Mémoire en réponse à l'avis de la MRAe

Demande d'Autorisation Environnementale Unique (DAEU) - Lycée des
métiers du bâtiment de Longoni – Rectorat de Mayotte

Emis le 10 mars 2021, l'avis n°2021APMAY1 (13 pages) a été rendu par délégation de la Mission Régionale d'Autorité Environnementale (MRAe) de Mayotte.

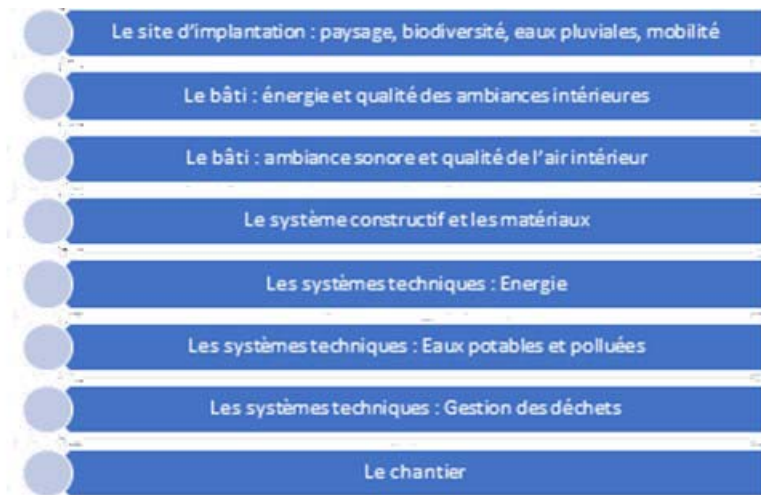
Avis de la MRAe : Elle recommande de montrer dans le dossier la bonne prise en compte de la RE 2020 et d'estimer les besoins énergétiques des bâtiments projetés.

La RE 2020 a pour objectif de remplacer la RT 2012. Cependant cette réglementation n'est pas applicable dans les DOM. De plus, la RE2020 n'est pas encore paru.

A l'échelle des DOM – TOM, il existe une réglementation thermique, aéraulique et acoustique (RTAA DOM 2016) qui concerne les logements neufs. Il n'existe pas de réglementations thermiques ou environnementales dans le cadre des bâtiments tertiaires.

Le Lycée des Métiers est un projet avec une forte ambition environnementale. En effet, un programme « développement durable » basé sur les spécificités de Mayotte a été rédigé par TRIBU, un bureau d'études spécialisé dans l'approche développement durable appliquée aux bâtiments et aux projets urbains. Les exigences environnementales y sont très fortes. Les axes de stratégies issus du programme « développement durable » sont présentés ci-après :

Nous pouvons retrouver dans ces rubriques les trois objectifs de la RE 2020.
